Sección V. Anuncios
Subsección segunda. Otros anuncios oficiales
AYUNTAMIENTO DE ALCÚDIA

368755 *Aprobación inicial de la Modificación n.º 12 de las Normas Subsidiarias del planeamiento municipal relativa a varias modificaciones del planeamiento*

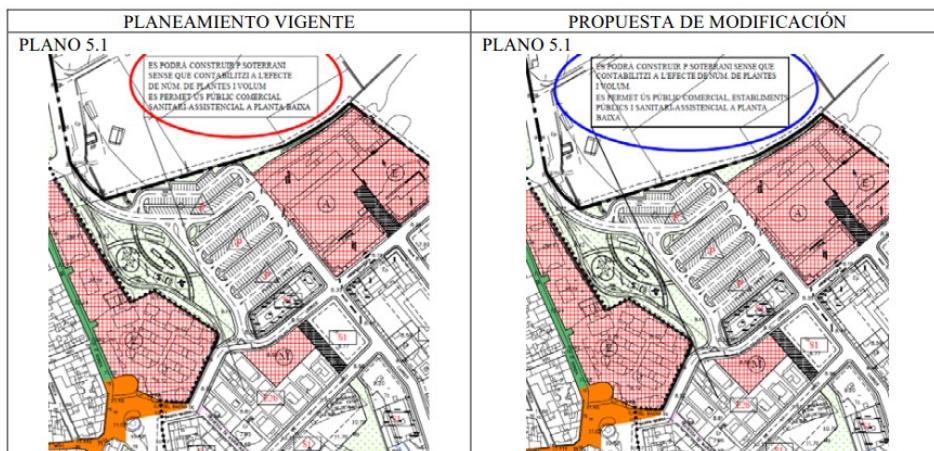
Se trata de corregir un error y suprimir la afección gráfica de la APT de carreteras sobre un camino rural existente que parte de la carretera Ma13, frente a son Siurana y da acceso a diversas fincas particulares.

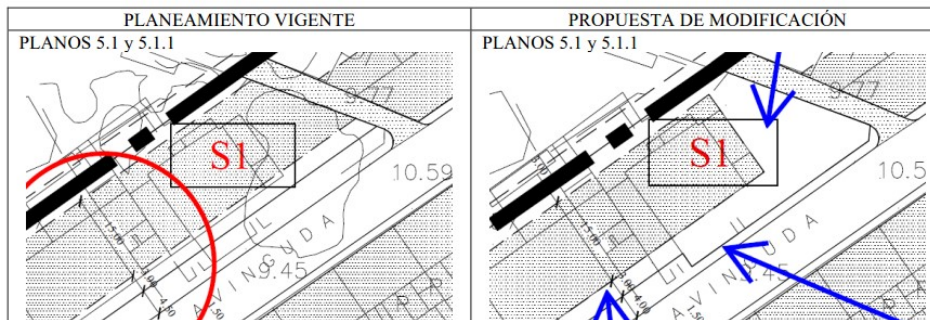
El objeto de esta modificación es añadir al rótulo existente el uso expreso de "establecimientos públicos" dado que con anterioridad de la revisión este uso estaba admitido y fue suprimido por error al modificar las definiciones de los usos dejando los bares existentes en situación de inadecuación.

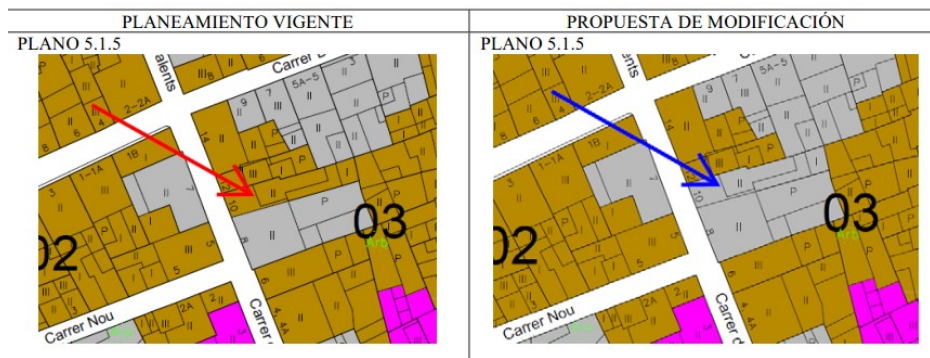
Esta parcela, situada en la Av de Inca, formando esquina con un paso público que es continuidad de la calle de la Sinia, cuenta con un jardín característico por el muro y la existencia de un pino de grandes dimensiones, así como por una edificación atribuida al arquitecto Ferragut. Esta edificación no ocupa la totalidad de la franja edificable que permite consolidar una edificación hasta llegar al paso. Por eso, ante la propuesta de la propiedad de mantener la actual edificabilidad y el jardín, con la pérdida de aprovechamiento urbanístico, el ayuntamiento ha optado por aceptar dicha solicitud que mejora la propuesta planteada en el planeamiento vigente.

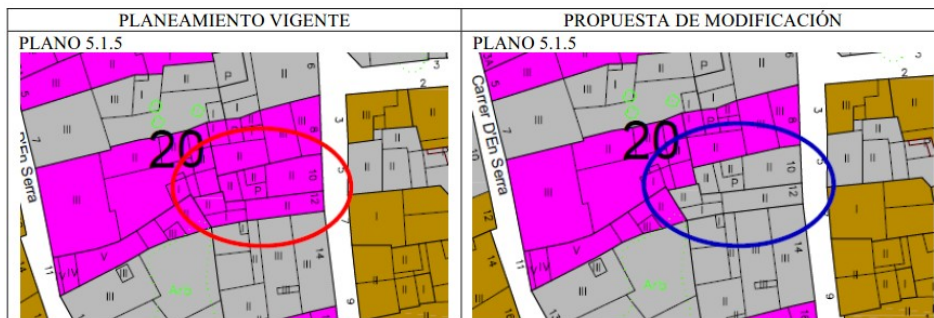
Se trata de corregir un error en la delimitación de la edificación catalogada toda vez que la edificación existente comprende las dos parcelas señaladas con los números 8 y 10 del plano de las Normas y de la ficha del Catálogo.

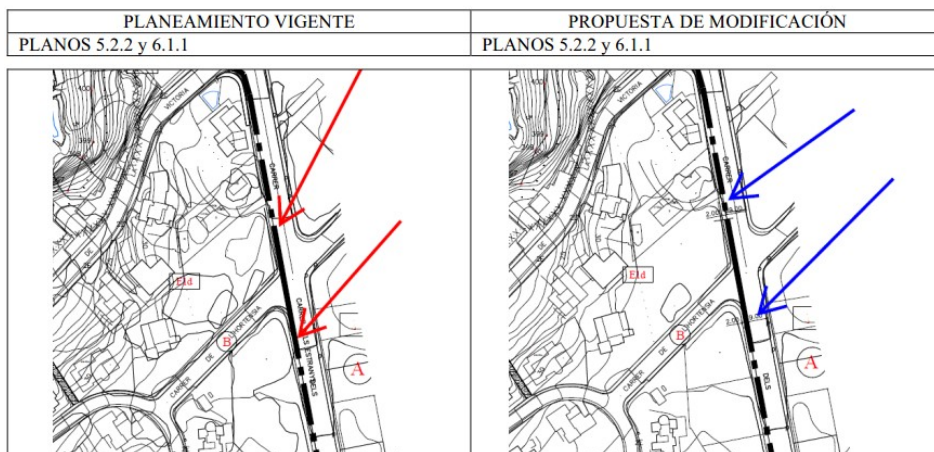
Se trata de la incorporación al plano de ordenación general de las nuevas fichas de edificios catalogados en la calle Sant Vicenç 10 y 12 según se ha descrito anteriormente.

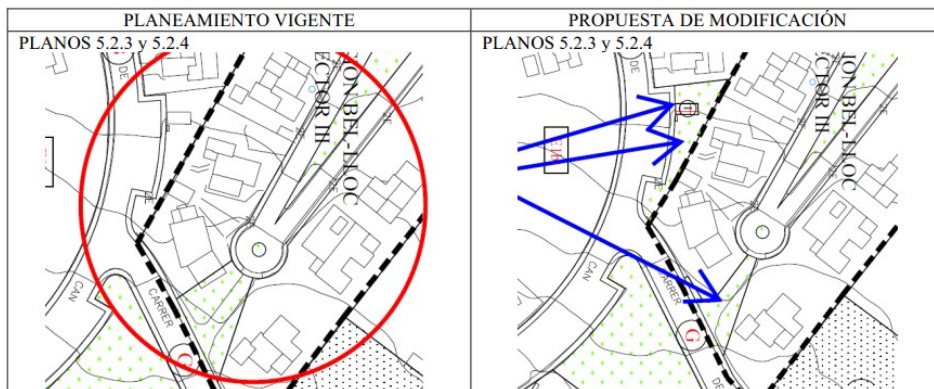
Se trata de ajustar la alineación del planeamiento a la realidad existente que supone un incremento del espacio destinado a viales públicos.

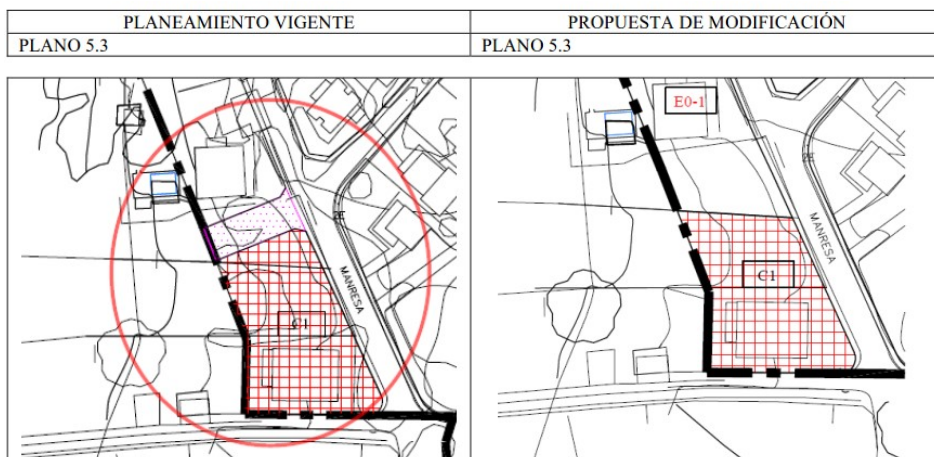
El planeamiento vigente delimita una zona verde pública, de 335,57 m² de superficie, que afecta una parcela privada (calificada como E1.1) y una edificación existente con licencia y ajustada a ella. Por lo tanto, se ajusta la delimitación de dicho espacio público a la realidad existente, siendo la superficie propuesta de 195,89 m². No obstante, a los efectos de no reducir la superficie de las zonas verdes del municipio, se encuentra anexa a esta zona verde una parcela situada en zona residencial E1b de 304,98 m² de superficie donde existe un transformador que ocupa 22,03m² por lo que el resto de la parcela se califica como espacio libre público, siendo su superficie de 282,95 m², es decir superior a la parte de zona verde suprimida cuya superficie es de 139,67 m².

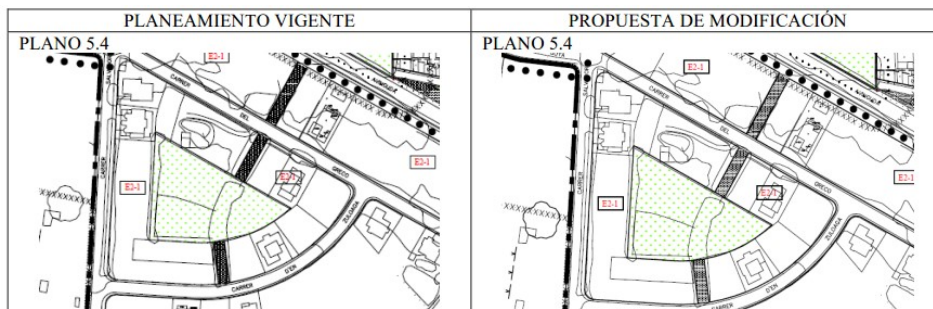
La modificación pretende ajustar la calificación comercial a los límites de propiedades y suprimir el vial previsto al no ser de interés municipal su obtención por expropiación ni su ejecución puesto que carece de continuidad de la trama viaria. Con ello, este suelo y el remanente de la parcela a que pertenece (477,67 m² de superficie total) se propone que se califique como residencial unifamiliar (E0-1), igual que la zona Norte de la manzana.

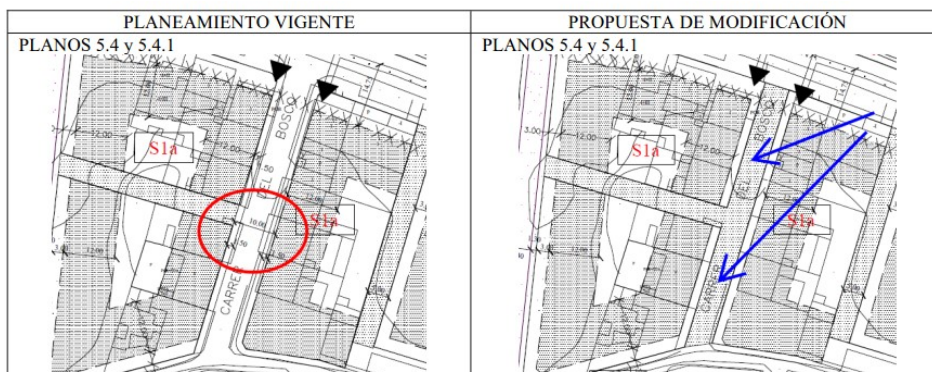
Se trata una corrección de errores en la anchura de los pasos peatonales existentes entre la carretera al Puerto de Pollença y la calle d'en Zuloaga que aparecen en las Normas vigentes de 5 m de ancho y en realidad son de 6 m
